Oggetto: ID VIP 6035- Trasmissione parere CTVA n. 477 del 23/06/2023- Istruttoria VIA- Progetto di un impianto eolico composto da 9 aerogeneratori della potenza nominale di 5,6 MW, per una potenza complessiva di circa 50 MW, ubicati in agro dei Comuni di Serracapriola (FG), località "Masseria Ricci" e di Torremaggiore (FG), località "Masseria del Principe", e delle relative opere di connessione per il collegamento alla RTN mediante la realizzazione di una nuova sottostazione utente MT/AT, da realizzarsi nel Comune di Torremaggiore (FG)- Proponente: Giannutri Energy S.r.l. –

Parere n. 477 del 23 giugno 2023

Progetto:	<p>Procedura di valutazione d'impatto ambientale ai sensi dell'art. 23 del D.Lgs 152/2006 e ss.mm.ii.</p> <p>Progetto di un impianto eolico composto da 9 aerogeneratori della potenza nominale di 5,6 MW, per una potenza complessiva di circa 50 MW, ubicati in agro dei Comuni di Serracapriola (FG), località "Masseria Ricci" e di Torremaggiore (FG), località "Masseria del Principe", e delle relative opere di connessione per il collegamento alla RTN mediante la realizzazione di una nuova sottostazione utente MT/AT, da realizzarsi nel Comune di Torremaggiore (FG).</p> <p>ID

Fig. 3 – Stato dei luoghi (Fonte: elaborazioni Commissione PNIEC-PNRR-VIA/VAS)

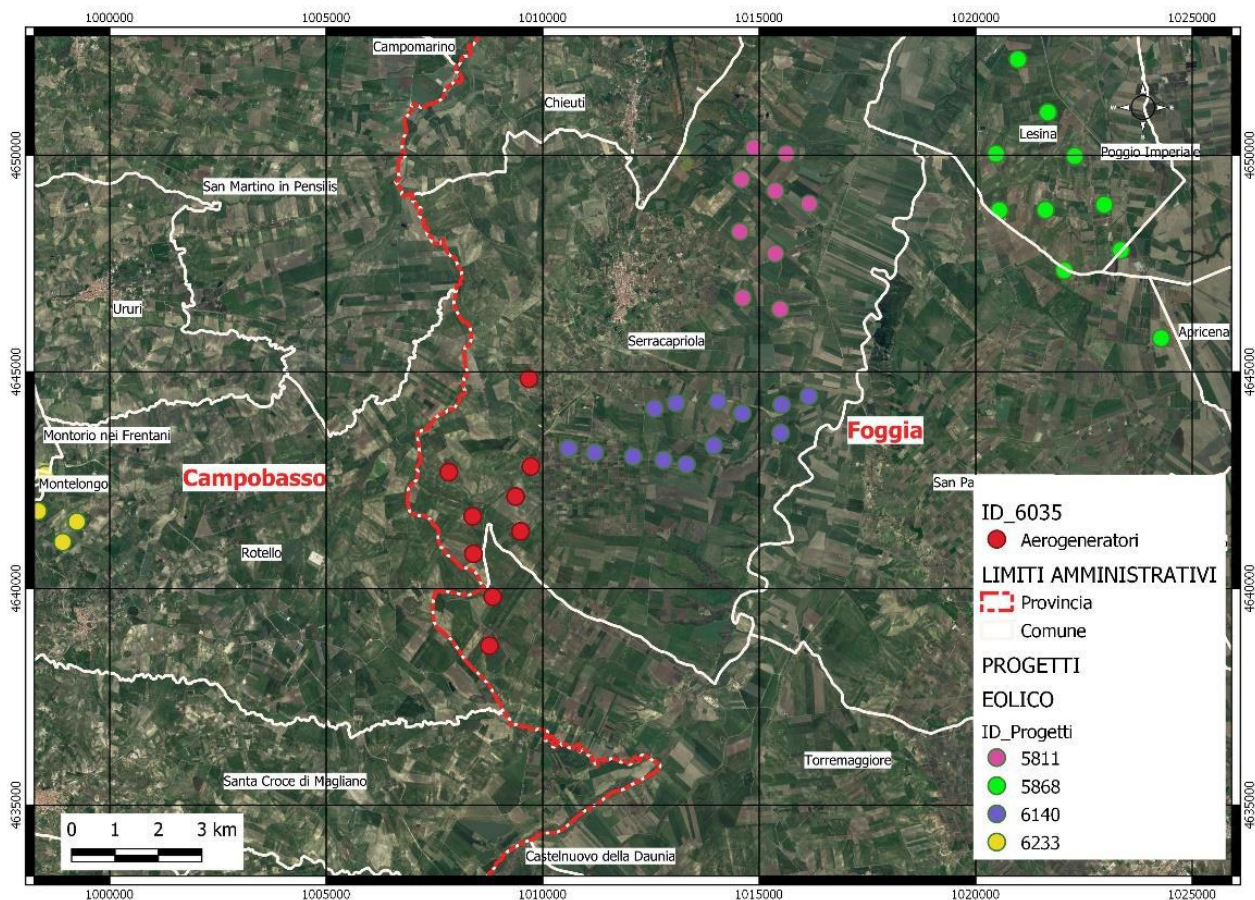
- Da una verifica d’ufficio tramite elaborazioni interne, eseguendo il raffronto tra il dato vettoriale presentato e le coordinate presenti nel sopracitato documento, è stato possibile verificare che nell’area insistono altri impianti eolici, come di seguito riportato.

- Analizzando il contesto territoriale in cui si inserisce il presente progetto risultano i progetti di cui agli ID n. 5811, ID n. 5868, ID n. 6140 e ID n. 6233. La distanza in linea d'aria con gli aerogeneratori più prossimi risulta essere di circa 950 metri con il progetto di cui all'ID 6140 e l'aerogeneratore denominato WTG 07 del presente progetto.

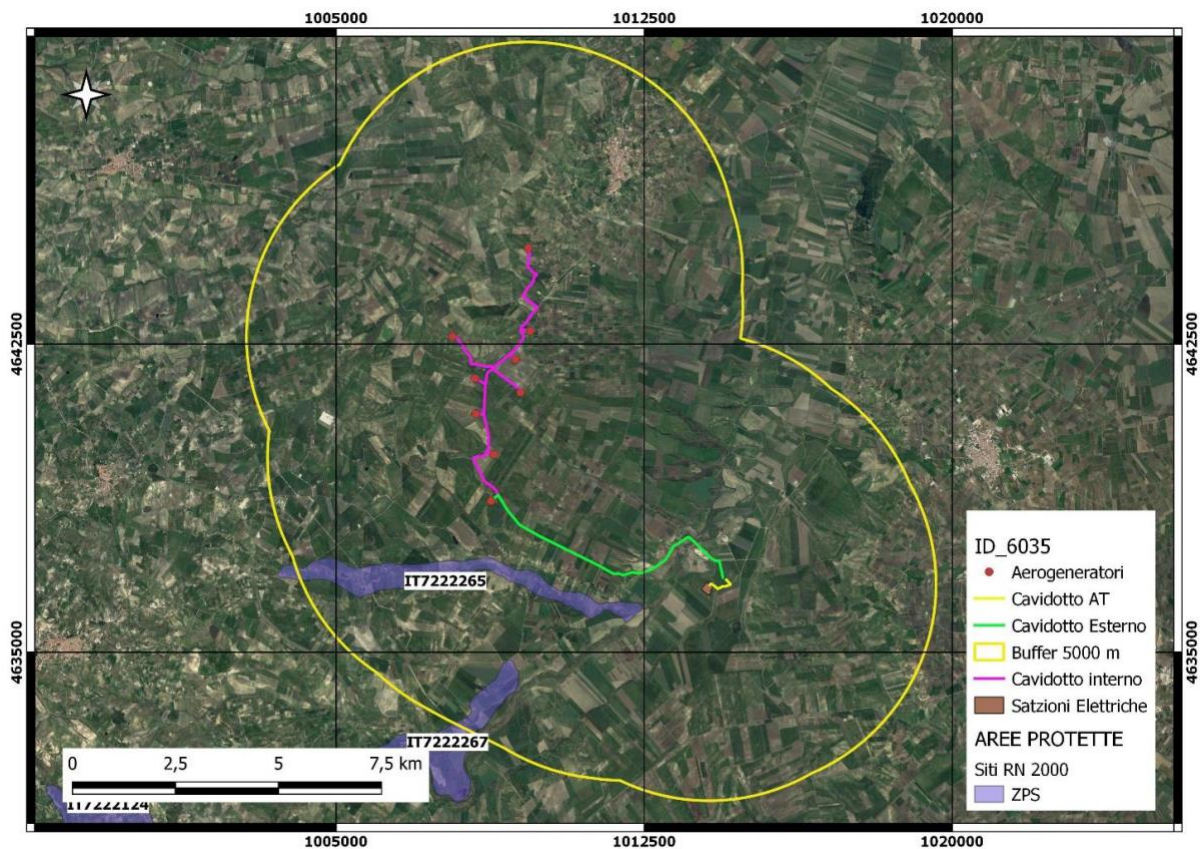
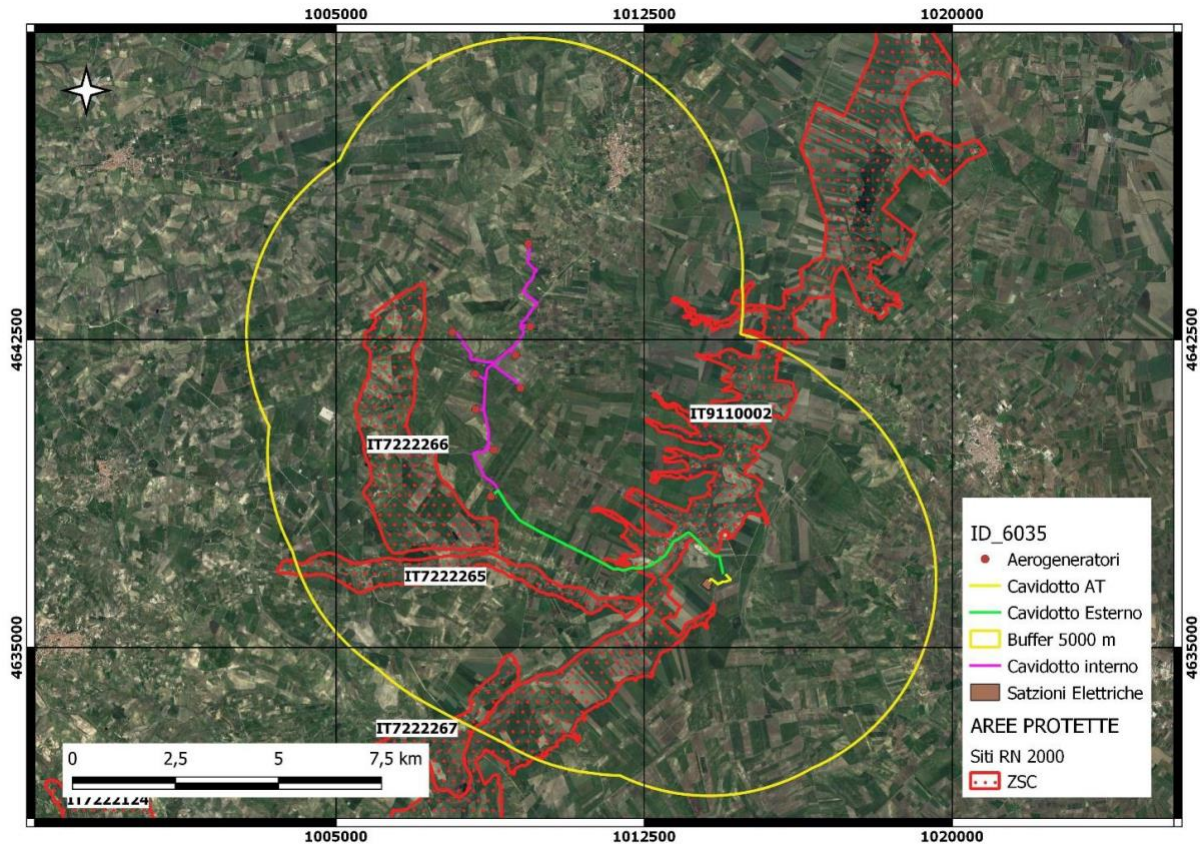
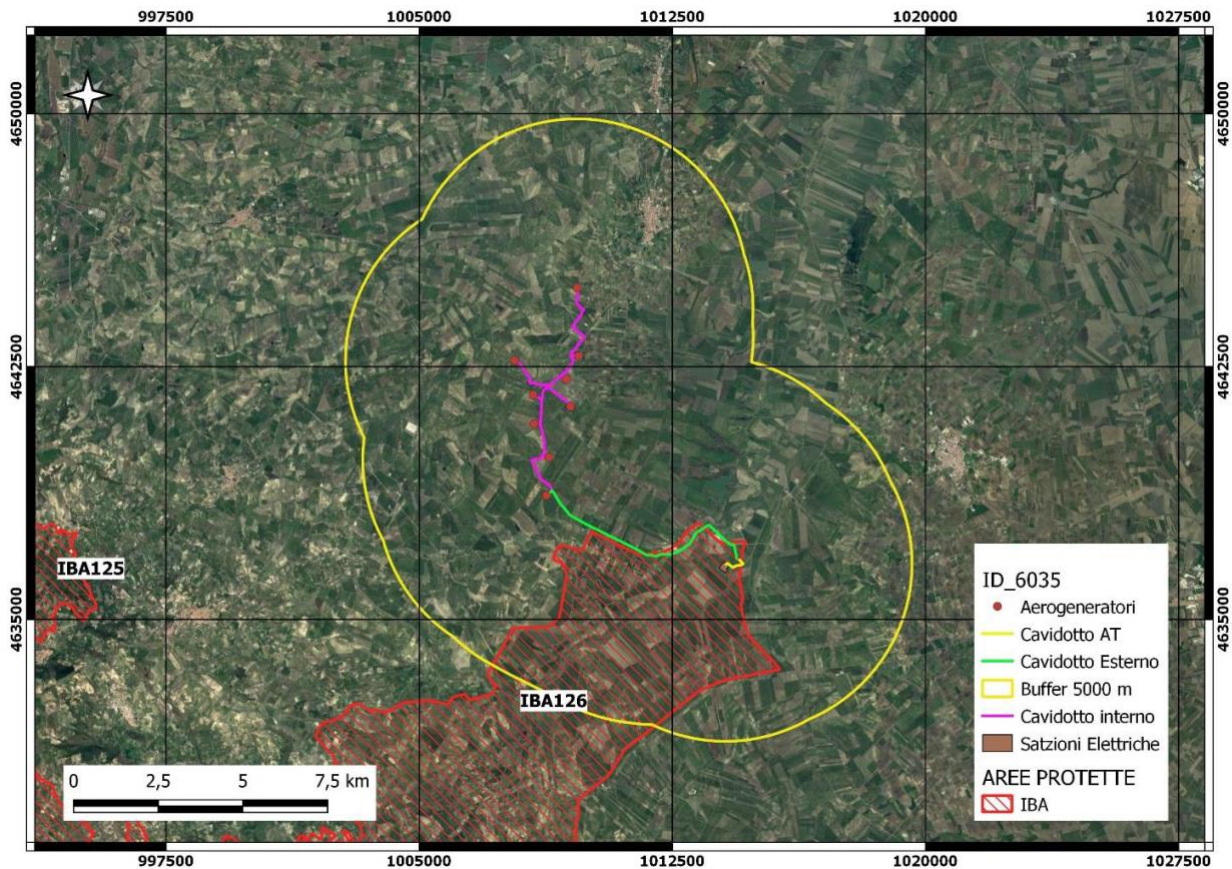
- Il Proponente, a pag. 44 dell’elaborato “Studio di Impatto Ambientale” (cod. elab. AM.01), afferma che “si è rilevato che l’area prevista di impianto, il tracciato del cavidotto (interno ed esterno) e la stazione elettrica di trasformazione 150/30kV (di utenza), non rientrano in Aree protette nazionali e regionali istituite ai sensi della L. 394/91 e della L.R. 33/93, o in Oasi di protezione ai sensi della L.R. 8/96, in aree rientranti nella rete ecologica europea “Natura 2000”, in Zone Umide, né rientrano in aree di particolare pregio paesaggistico ai sensi della L.R. 24/95 e del D.Lgs. 42/2004”. Dall’analisi della documentazione fornita è tuttavia emerso che una parte del tracciato del cavidotto ricade all’interno di un sito della Rete Natura 2000, la ZSC “Valle Fortore e Lago di Occhito” - IT9110002 (rif. elaborato “SIC ZPS IBA (Rete Natura 2000)”, cod. elab. AM.03 - SIA11). Vista tale interferenza diretta, come previsto dall’art. 6, comma 3 della Direttiva Habitat (92/43/CEE), il Proponente avrebbe dovuto procedere alla Valutazione di Incidenza per verificare le potenziali incidenze sull’integrità del sito Natura 2000.

- Il Proponente, inoltre, non indica nel SIA la presenza di ulteriori due siti della Rete Natura 2000, collocati nelle vicinanze del parco eolico in progetto, nella Regione Molise (la ZSC “Boschi tra Fiume Saccione e Torrente Tona” - IT7222266 e la ZPS/ZSC “Torrente Tona” - IT7222265), né verifica la loro distanza dall’opera in progetto.
